令和 4 年度第 1 四半期の間実施した原子力規制検査（原子力施設安全及び放射線安全に係る基本検査）の結果の通知について

関西電力株式会社 美浜発電所

原子力規制検査報告書

| 件名 | 美浜発電所3号機 工事計画に従った評価・施工の不備による補助給水機能に対する不十分な火災防護対策 |

図3 火災の検知設備又は火災の影響軽減設備の劣化を発見した場合の評価フロー

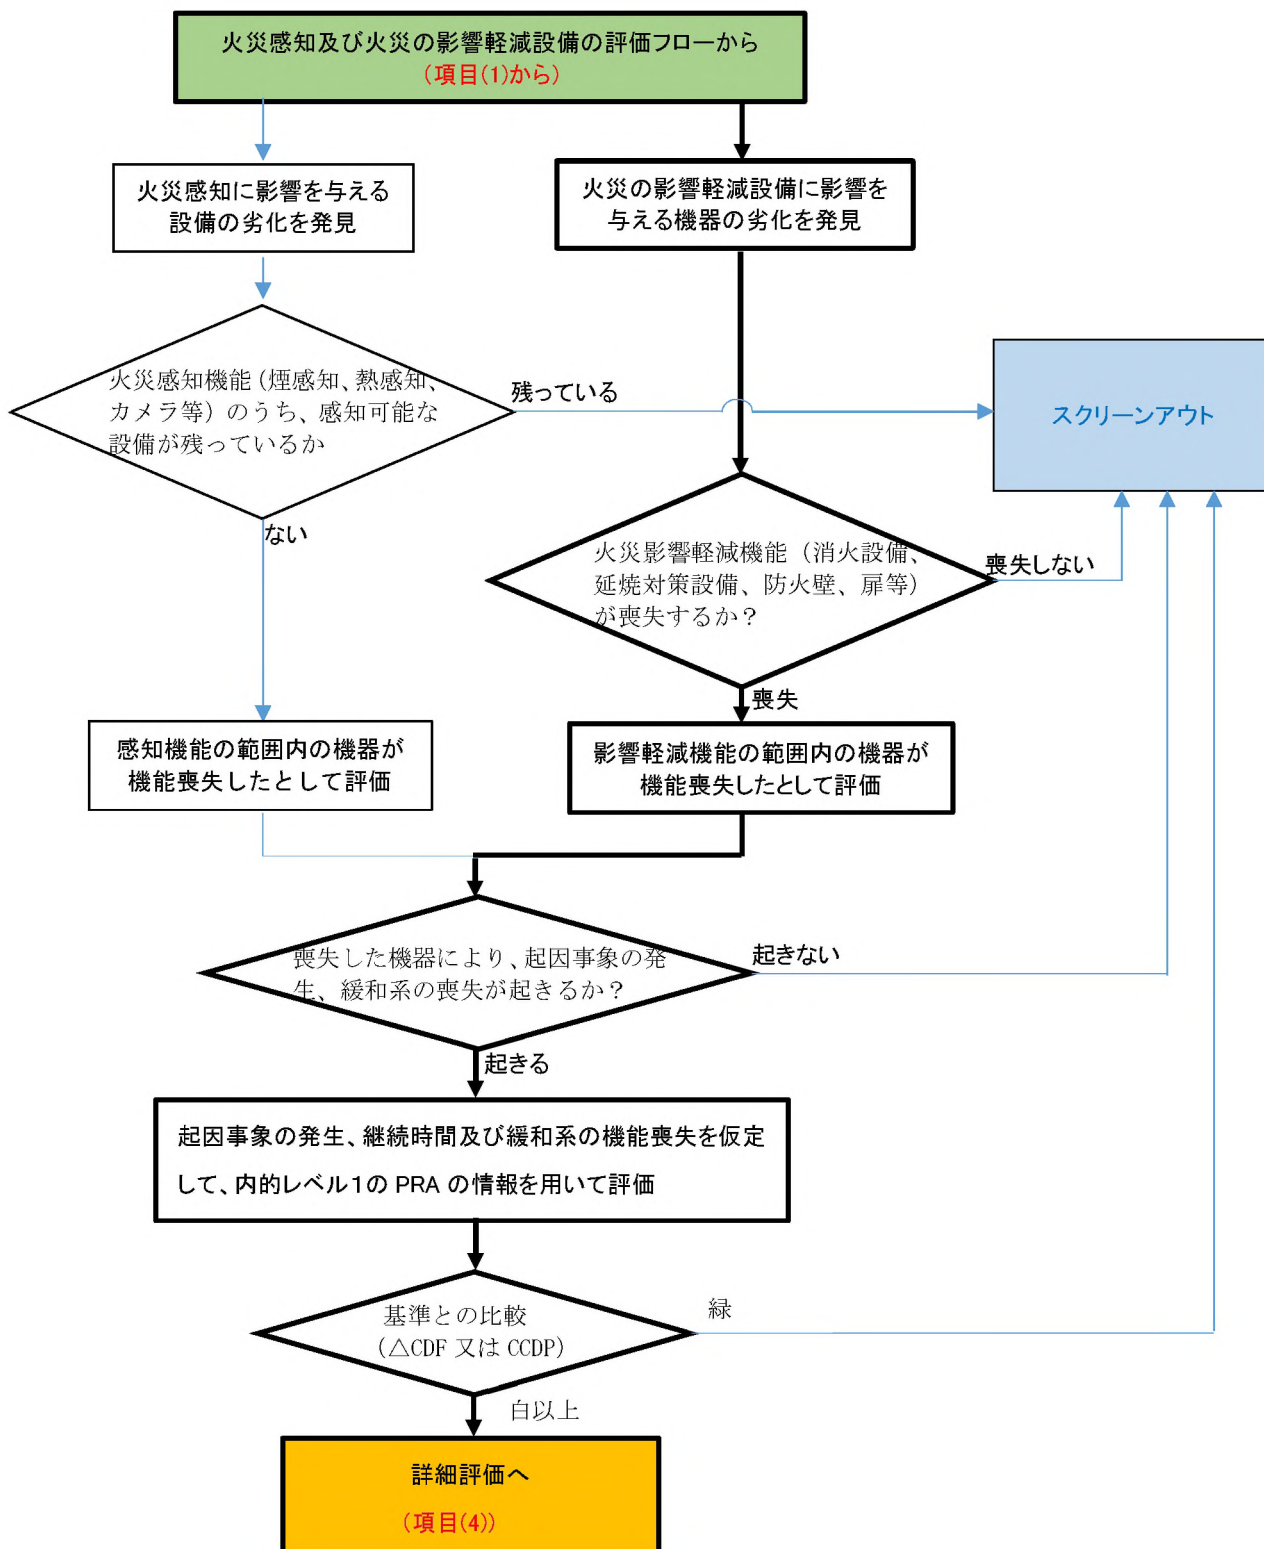
「火災防護に関する重要度評価ガイド」のフェーズ2の評価は4.3(2)「火災の検知設備又は火災の影響軽減設備の劣化を発見した場合の評価フロー」のとおり、図3、図5に基づき評価を行う。

図3では、各制御盤内に火災影響軽減対策が無いことから、3台の制御盤が全て機能喪失すると想定する。さらに継続時間を考慮した上で起因事象の発生を仮定して、内的レベル1のPRAの情報を用いて評価する。

図5 詳細評価の評価フロー

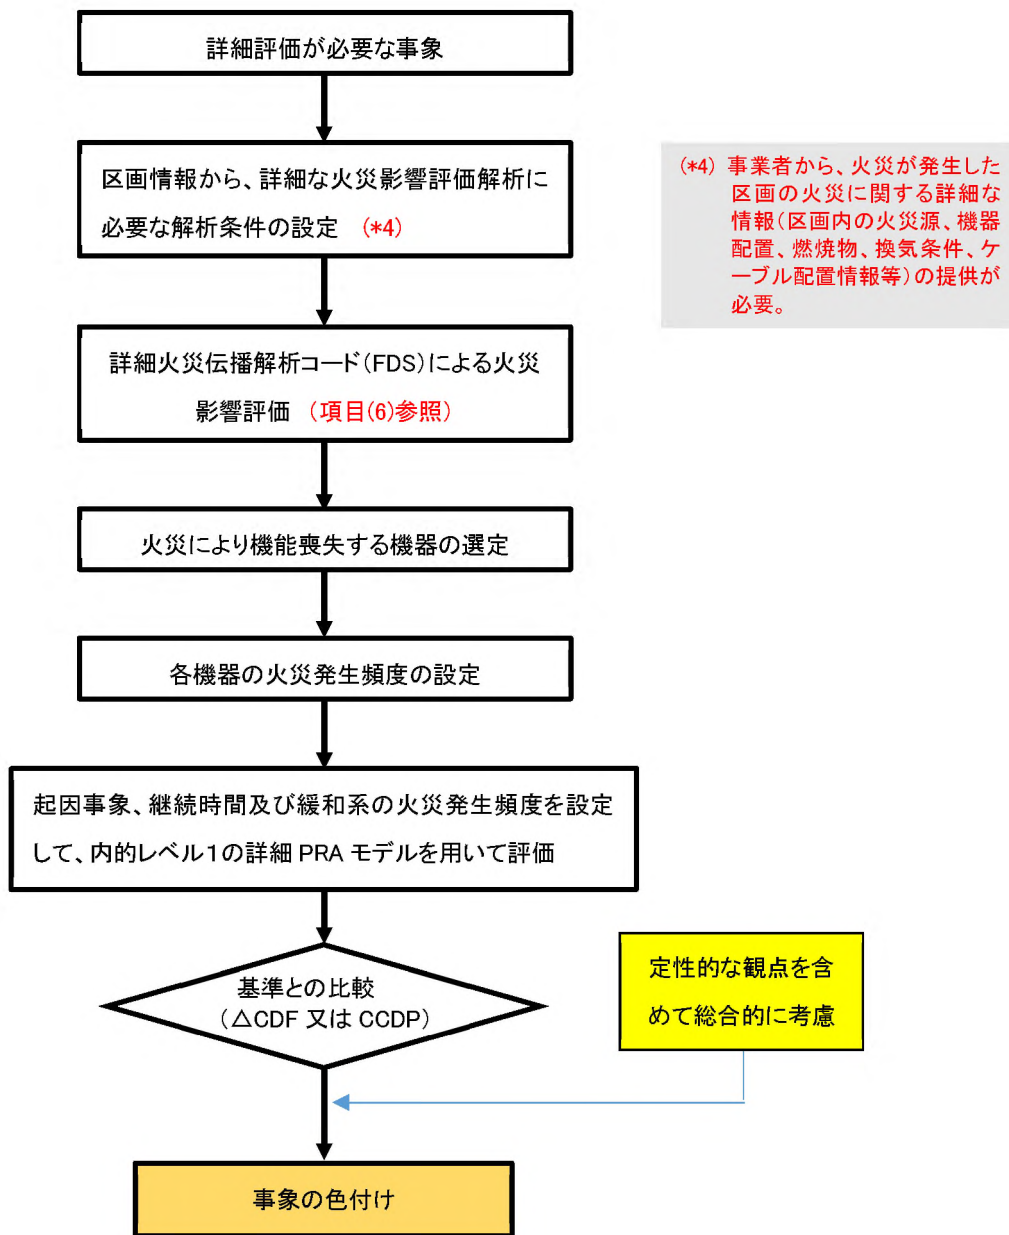
白以上の結果が得られたことから、図5のとおりFDS (Fire Dynamics Simulator)コードによる火災伝播解析(詳細評価)に進む。

NUREG-2178 における例示写真

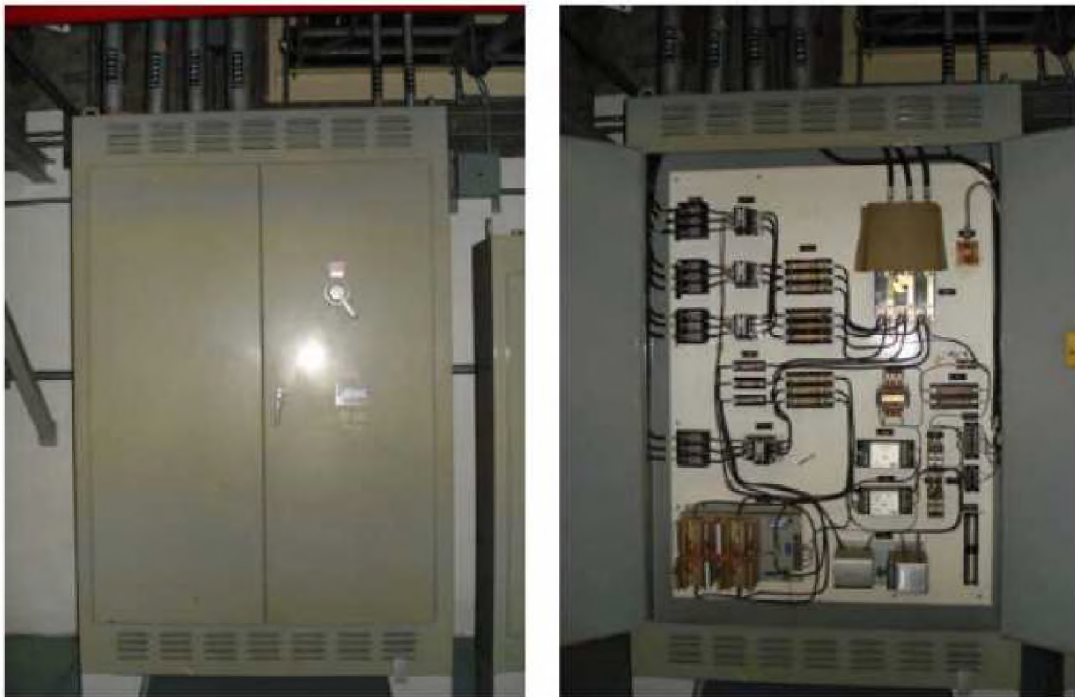
補助給水ポンプエリア内の制御盤の位置は別添1、FDS解析の条件は別添2のとおりである。このうち結果に影響を与える熱放出割合(Heat Release Rate: HRR)については、B系電動補助給水ポンプ(以下「B-MD AFWP」という。)起動盤の体積(1.99m³)と盤内の物量から、NUREG-2178 Vol.1³に基づき400kWとした。NUREG-2178では低電圧の電気盤の熱放出割合を盤内の構成部材の物量によって「very low」、「low」、「default」に3分類し、very lowとlowは写真で例示している。今回のB-MD AFWP起動盤は現場確認の結果、lowとして例示されたものよりもやや多いと判断し、defaultの400kWを採用した。(別添3)なお、当該制御盤の内部に格納されているものは低電圧の制御回路のみであり、制御盤内部で火災が発生

B系電動補助給水ポンプの動力ケーブル収納電線管がA系電動補助給水ポンプの電動機の約 1.4m 上部を通過している。火災感知器と自動消火装置は設置されている。

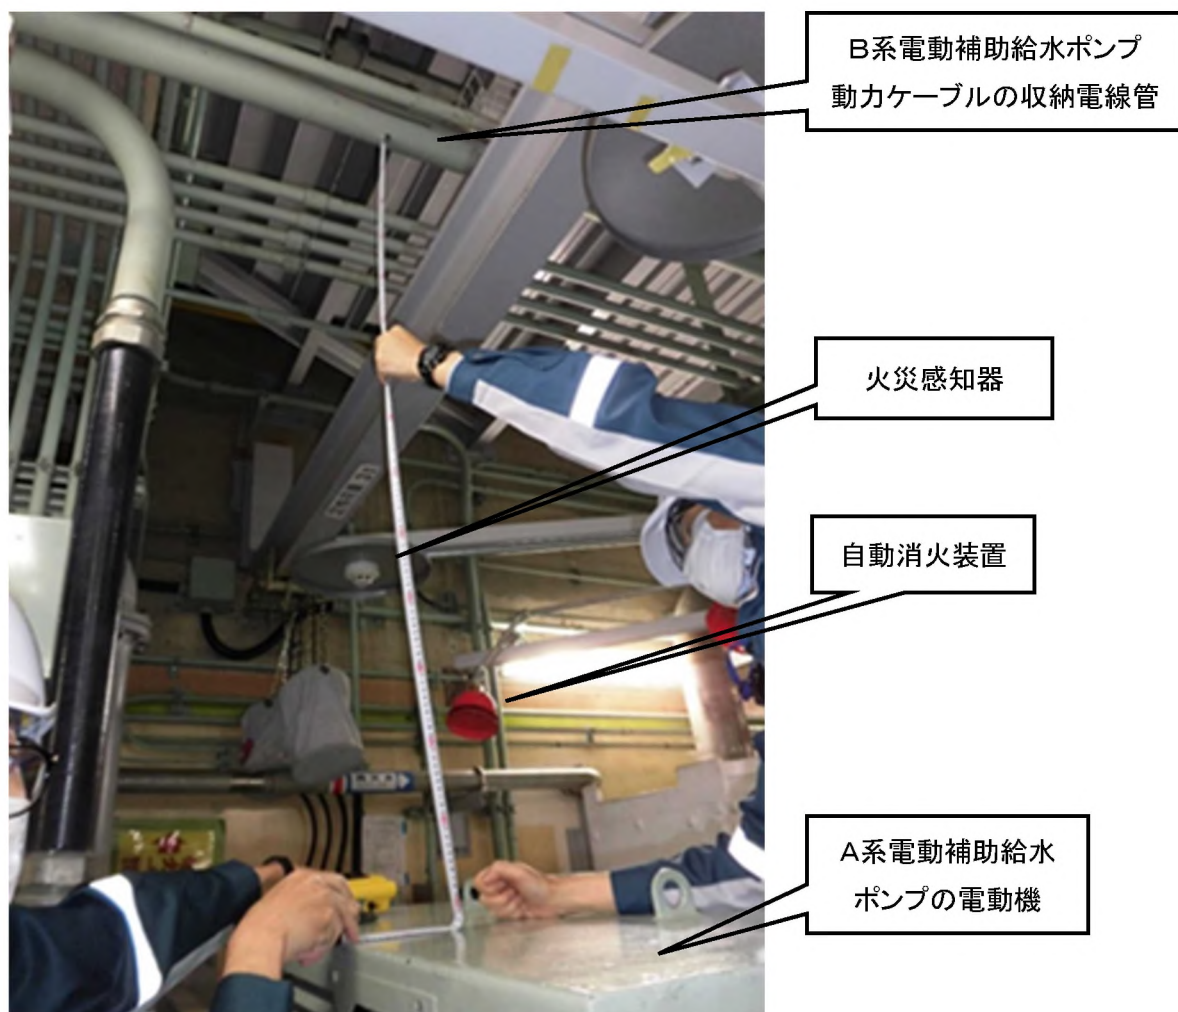
| | <p>②電線管</p> <p>検査官は、B系電動補助給水ポンプの動力ケーブルを収納している電線管がA系電動補助給水ポンプの電動機の約 1.4m 上部を通過していることを確認した。そのため、事業者に対して、A系電動機の火災発生時の影響評価の結果を尋ねたところ、当該電線管について審査基準の「火災防護対象ケーブル」として火災による影響評価はなされておらず、改めて評価がなされた結果、その火災高さが約 2.1m と評価され、B系電動補助給水ポンプの動力ケーブルを収納している電線管が火災に晒され、当該電線管内の動力ケーブルが焼損する可能性があることを確認した。当該電線管は、火災防護対象ケーブルである動力ケーブルを格納しているものの、1時間耐火シート等で被覆されておらずA系及びB系との系統分離は認められなかった。</p> <p>事業者は、検査官からの指摘を受け、当該電線管について1時間耐火機能を持っていないため審査基準に抵触していると判断し、是正処置として火災影響範囲(ZOI: Zone of Influence)部分に耐火シートを設置するとともに、この他にも同様な箇所がないか検討を行い、6火災区画 14 箇所についても同様な対策を行った。</p> |

電線管に対して1時間耐火壁等で系統分離がなされていないと、A系電動補助給水ポンプの火災発生時にB系の電動補助給水ポンプが機能喪失するおそれがある。

| | <p>するガイド」に基づき評価を行った。</p> <p>① 制御盤 深刻度評価において考慮する「規制活動への影響」等の要素は確認されていないことから、検査指摘事項の重要度評価の結果を踏まえ、深刻度は「SLIV」と判断する。 事業者は、検査官からの指摘を受け、安全性向上の観点から、制御盤の間2箇所耐火シート(1時間耐火)を設置するとともに制御盤3台全ての盤内に自動消火設備(感知機能付き)を設置した。</p> <p>② 電線管 深刻度評価において考慮する「規制活動への影響」等の要素は確認されていないことから、検査指摘事項の重要度評価の結果を踏まえ、深刻度は「SLIV」と判断する。 事業者は、検査官からの指摘を受け、本検査指摘事項に対する是正処置として、火災影響範囲(ZOI)部分に耐火シートを設置するとともに、他にも同様な箇所がないか所定の検討を行い、6火災区画 14 箇所についても同様な対策を行った。</p> <p>事業者は、既に是正処置等を実施していることから、同ガイド「3.3(2)」の要件を満足するため、制御盤(①)及び電線管(②)は、共に違反等の通知は実施しない。</p> |
